ASUNTO: *Alcance Informe de Estado final de las obras adelantadas en el contrato No. CO1.PCCNTR.4078105 de 2022.*

INFORME DE ESTADO FINAL DE LAS OBRAS ADELANTADAS EN EL CONTRATO
No. CO1.PCCNTR.4078105 DE 2022

CONTRATO DE INTERVENTORÍA No. CO1.PCCNTR.4146218 CUYO OBJETO ES:
“INTERVENTORÍA INTEGRAL AL CONTRATO DE EJECUCIÓN DE LAS OBRAS DE
ADECUACIÓN, MEJORAMIENTO Y MANTENIMIENTO CORRECTIVO DE LAS
PLANTAS FÍSICAS, ASÍ COMO LA ADECUACIÓN Y/O MEJORAMIENTO DE
COMEDORES ESCOLARES DE LOS COLEGIOS DISTRITALES Y LA EJECUCIÓN DE
OBRAS MENORES QUE PERMITAN LA ATENCIÓN DE EMERGENCIAS Y QUE
GARANTICEN EL FUNCIONAMIENTO DE LA INFRAESTRUCTURA EN LOS
COLEGIOS DISTRITALES Y SEDES ADMINISTRATIVAS, CON EL FIN DE ATENDER
LOS REQUERIMIENTOS Y NECESIDADES EN TÉRMINOS DE INFRAESTRUCTURA
FÍSICA PARA LA PRESTACIÓN DEL SERVICIO EDUCATIVO”.

REGISTRO FOTOGRAFICO. (EL TABACO)

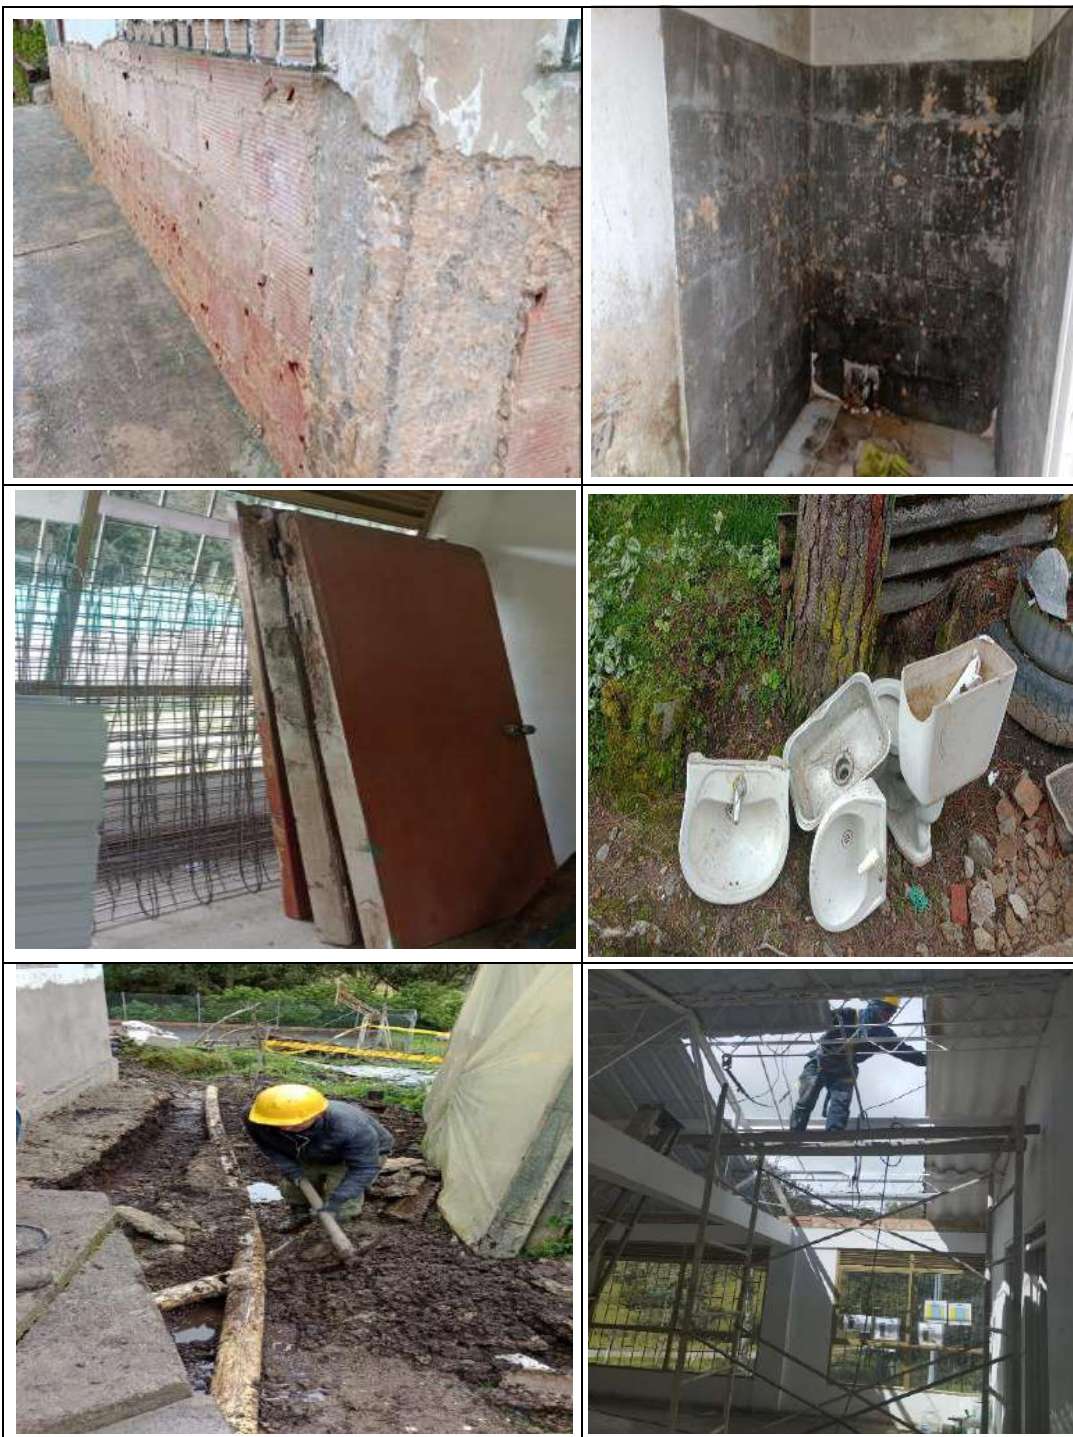
El contratista adelantó la actividad de forma manual, bajo las condiciones técnicas de la edificación existente, las cuales consistieron en demoliciones, desmontes y excavaciones de los trabajos antes relacionados; sin embargo, el contratista acopió los escombros productos de estas actividades en áreas interna de la institución intervenida sin lograr realizar el retiro de los residuos de construcción a los sitios autorizados como lo especifica los ítems contractuales, éstos residuos generan riesgos a la comunidad que utiliza la sede. Dado lo anterior, esta interventoría **NO** recibe a satisfacción las actividades de los ítems relacionados en este punto, ya que no están totalmente ejecutados como se describe en cada uno de los ítems contractuales.

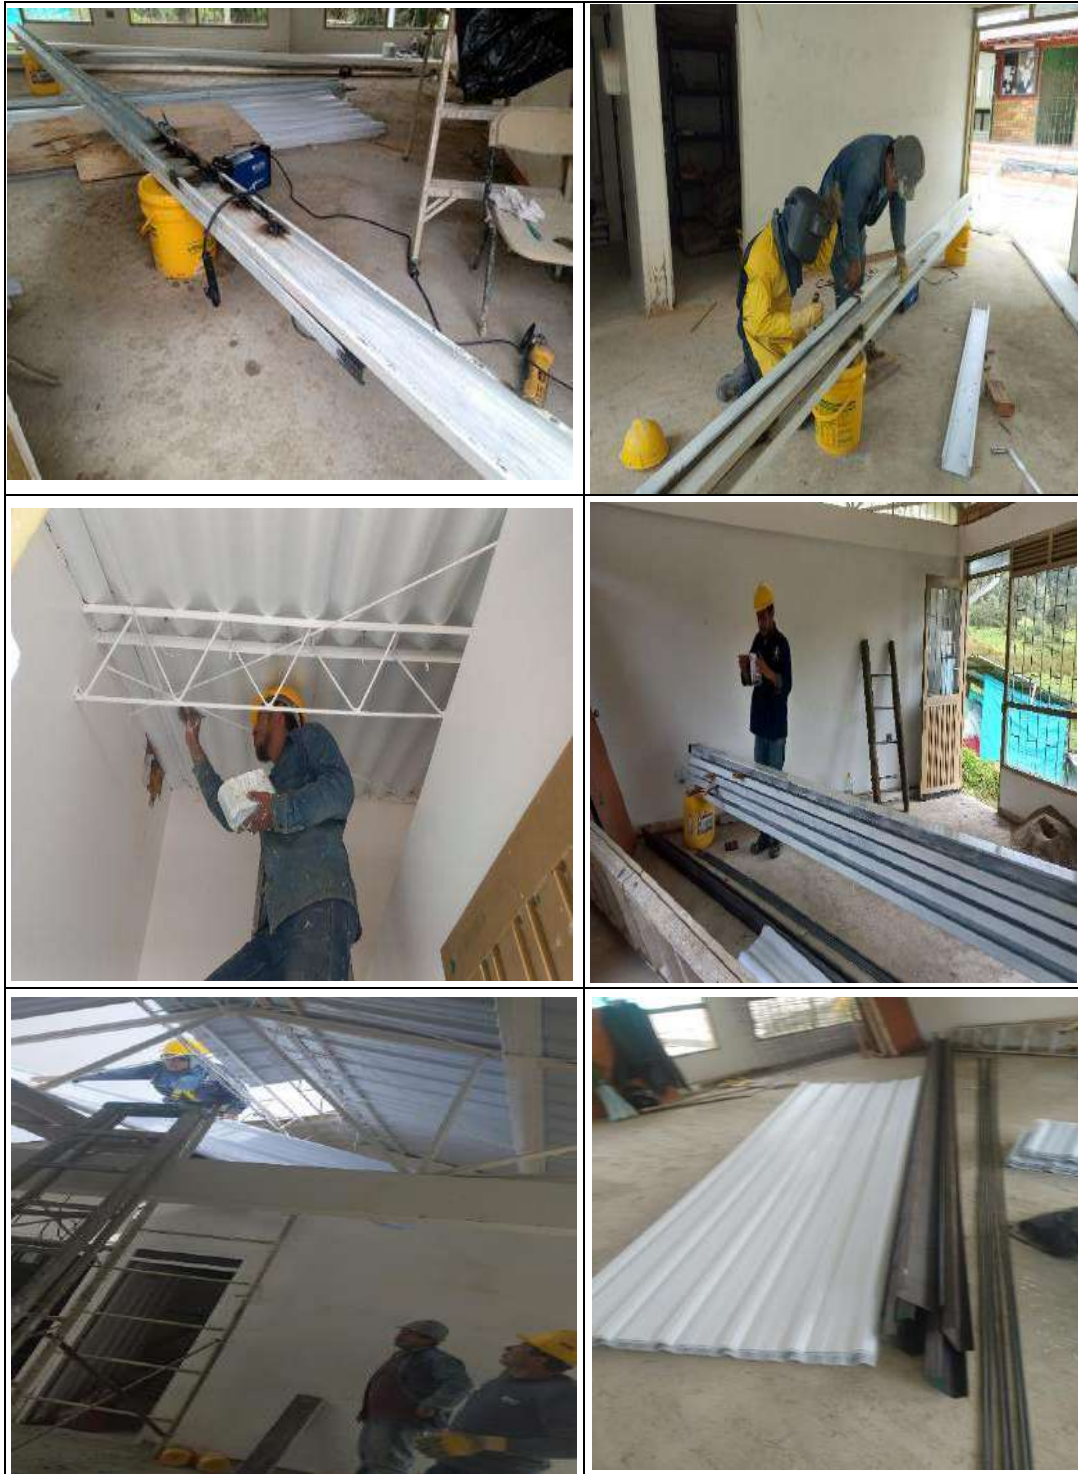
El contratista no ejecuto esta actividad con los estándares de calidad ni aplico las buenas prácticas de ingeniería. La interventoría previo a la ejecución de esta actividad solicitó al contratista la entrega de la documentación técnica o proceso constructivo para tal (caracterización de materiales, diseños de mezclas, ensayos, etc.) sin tener respuesta de

los colaboradores del contratista de obra (Ing. Álvaro Bastidas). Se indicó en reiteradas ocasiones que para cualquier tipo de reconocimiento debían demostrar técnicamente que la actividad se ejecutó conforme a lo indicado en la descripción de ítem.

Además de lo anterior, se relleno con material seleccionado y compactado manualmente (pisón), se solicitó a contratista pruebas para verificar la compactación del mismo, sin embargo, no se obtuvo respuesta positiva por el contratista de obra

La interventoría fue muy incisiva en el cumplimiento de las especificaciones técnicas que indicaba el proveedor de la teja a instalar con respecto a la luz de separación entre cada uno de los apoyos. El perfil instalado no cumple con el distanciamiento mínimo, por lo cual se deberá realizar ajustes con este tema.

Para la actividad de cubierta Actividad fue ejecutada sin la previa autorización de la interventoría, toda vez que NO contaba con las condiciones óptimas y mínimas para su ejecución. Es decir, el colaborador Ing. Álvaro Bastida NO entregó a la interventoría la documentación pertinente a TAR y trabajos en altura. Además, el proceso de instalación no estuvo acorde a lo indicado en la ficha técnica de la cubierta, referente al distanciamiento mínimo de los apoyos instalados en la edificación. De igual manera el proceso de fijación de las tejas mostró falencias que ponen en riesgo la estabilidad de las láminas instaladas

Dado lo anterior, la interventoría **NO** recibe a satisfacción esta actividad ejecutada por el contratista.

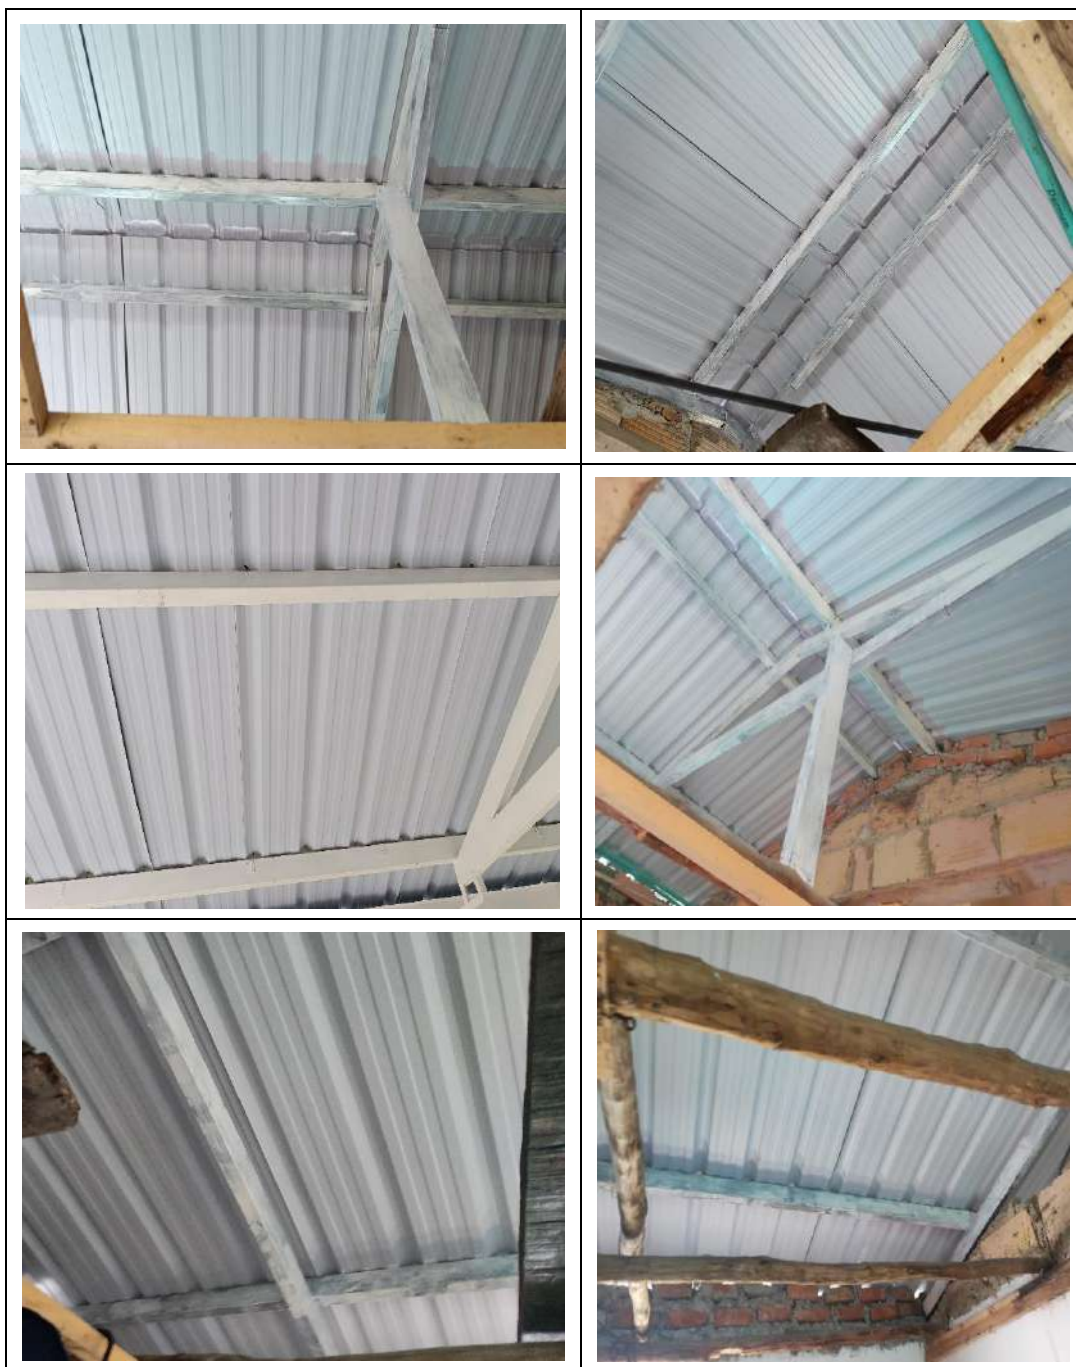
El contratista realizó las actividades de demolición y desmonte de las actividades antes relacionadas; sin embargo, el contratista no realizó el retiro de los residuos de construcción a los sitios autorizados como lo especifica los ítems contractuales, por lo que los residuos quedaron en la parte exterior de los salones intervenidos, por lo cual su acopio está generando afectaciones en la movilidad del personal y generando riesgos a la comunidad que habita y utiliza la sede. En cuanto a la demolición del enchape, el contratista no realizó retiro de la pega, en cuanto al cielo raso no se desmontó la estructura que la soportaba y en cuanto al desmonte de salidas eléctricas, el contratista únicamente desmontó las lámparas, dejando el cable eléctrico y tubería.

Dado lo anterior, esta interventoría **NO** recibe a satisfacción las actividades de los ítems relacionados en este punto, ya que no están totalmente ejecutados como se describe en cada uno de los ítems contractuales.

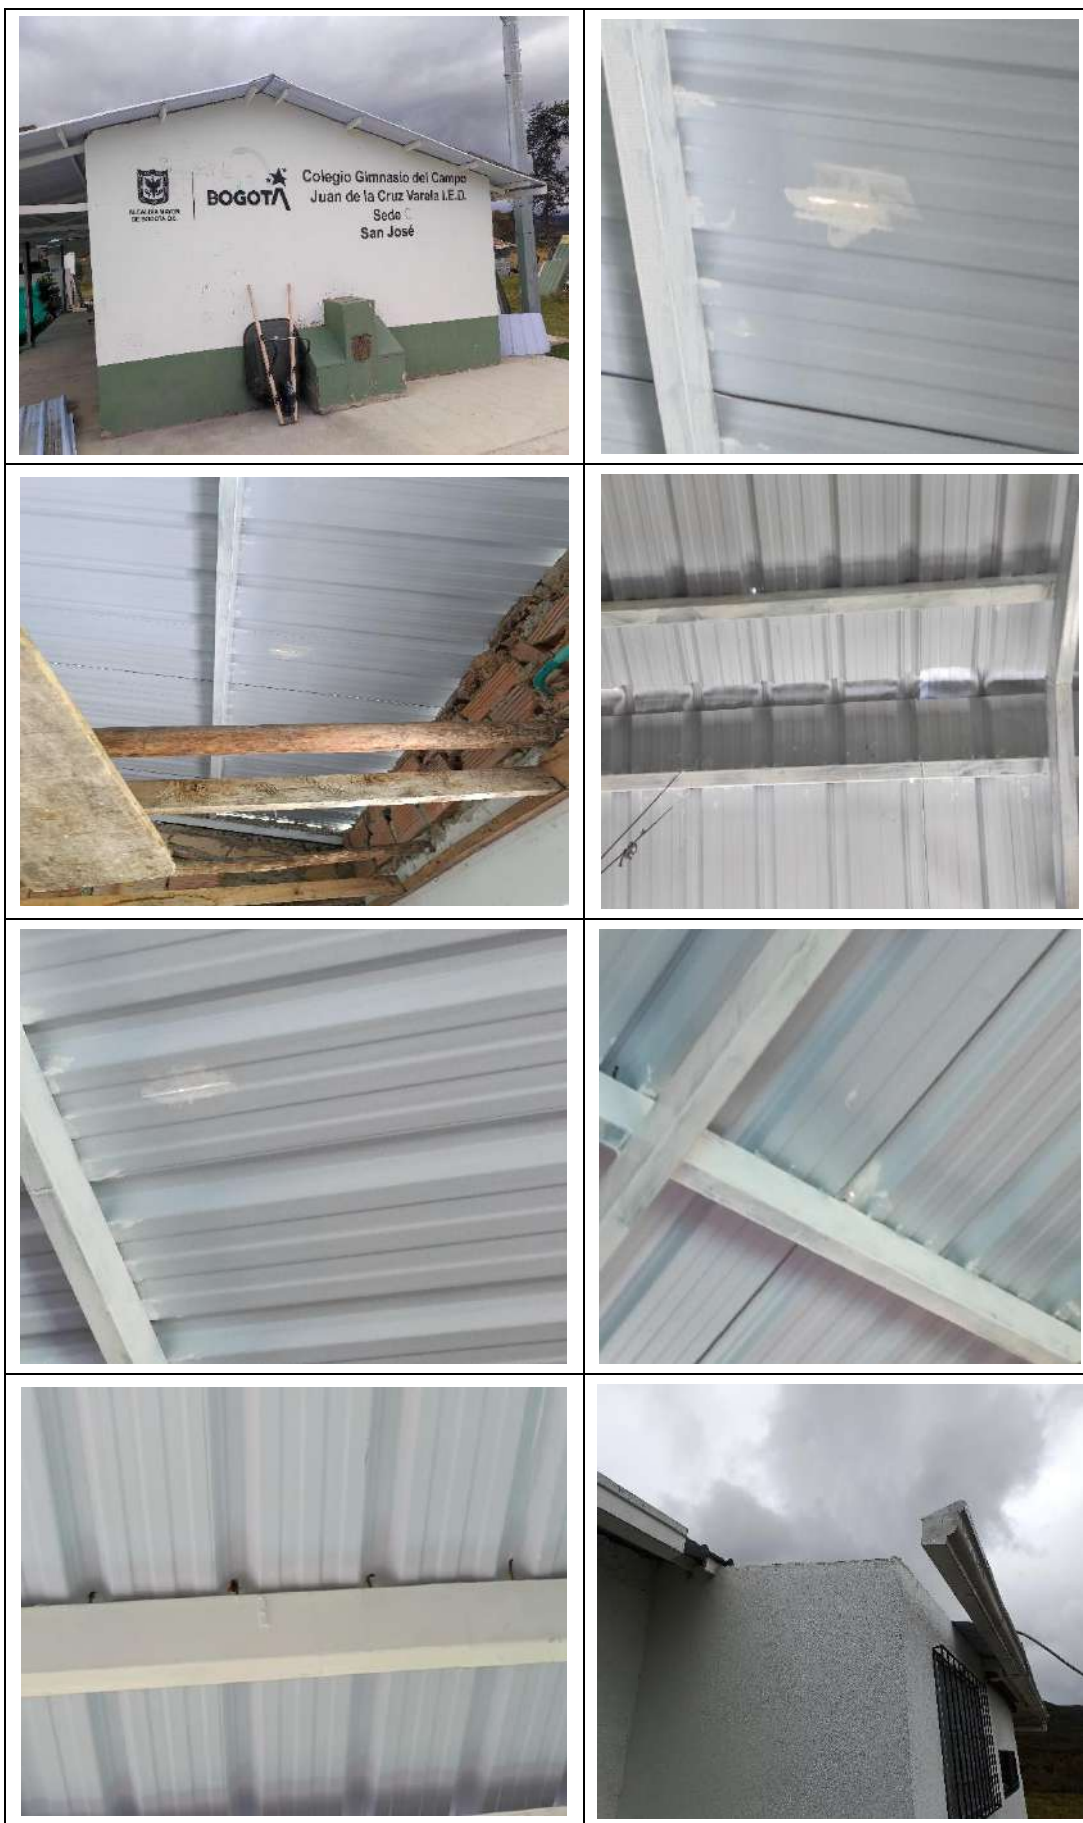
El contratista de obra ejecuto la actividad sin la previa autorización de la interventoría, toda vez que no contaba con las condiciones óptimas y mínimas para su ejecución. Lo anterior debido a que el colaborador Ing. Álvaro Bastida NO entregó a la interventoría la documentación pertinente a TAR y trabajos en altura. Además, el proceso de instalación no estuvo acorde a lo indicado en la ficha técnica de la cubierta, referente al distanciamiento mínimo de los apoyos instalados en la edificación (de 70 a 80 cm) ni se utilizaron andamios certificados. De igual manera el proceso de fijación de las tejas mostró falencias que ponen en riesgo la estabilidad de las láminas instaladas, caballetes desalineados donde se filtraba la luz exterior y aguas lluvias, como así mismo se observaron tejas fisuradas y perforadas, evidenciando una falta de experiencia del contratista de obra en la instalación de la cubierta. Dado lo anterior, la interventoría **NO** recibe a satisfacción esta actividad ejecutada por el contratista.

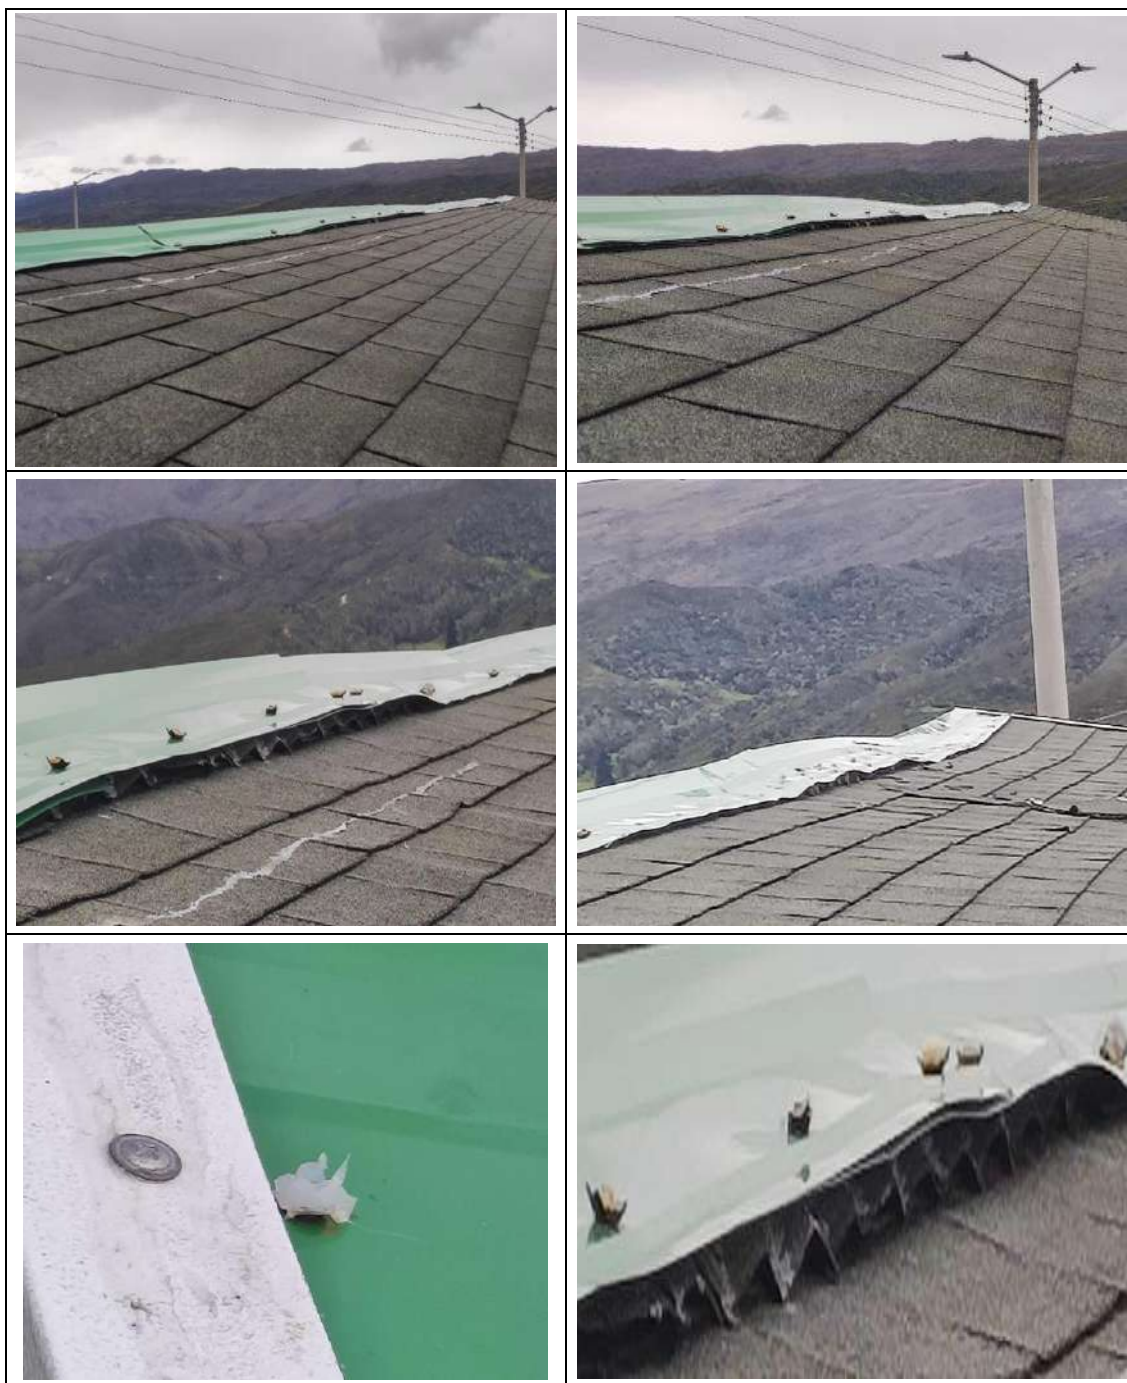
Para el día 24 de marzo de 2023 se le manifestó al contratista por parte de la SED lo siguiente: “SE TIENE LA EMERGENCIA POR FILTRACIONES DE AGUA EN EL BLOQUE DE AULAS DE CLASE, EL DAÑO APARENTEMENTE ESTA EN LA FALTA DEL CABALLETE O LA MALA INSTALACIÓN DEL MISMO” por lo que se le solicitó: i Retiro de piezas dañadas o en mal estado, instalar imprimante en las zonas que requiera, reemplazo de las piezas faltantes o dañadas tanto de cubierta como caballete. A lo anterior el CONSORCIO GYG-INVERCLEGIOS2022 instaló lamina metálica con anclajes en tornillos, el cual el tipo de caballete instalado no corresponde al de la teja existente; además, no se le consulto ni propuso a la interventoría el material instalado; por otra parte, la ejecución de esta actividad presenta deficiencias técnicas en su instalación, careciendo de calidad en los trabajos realizados y falta de las buenas prácticas de la ingeniería. Dado lo anterior, la interventoría **NO** recibe a satisfacción esta actividad ejecutada por el contratista.
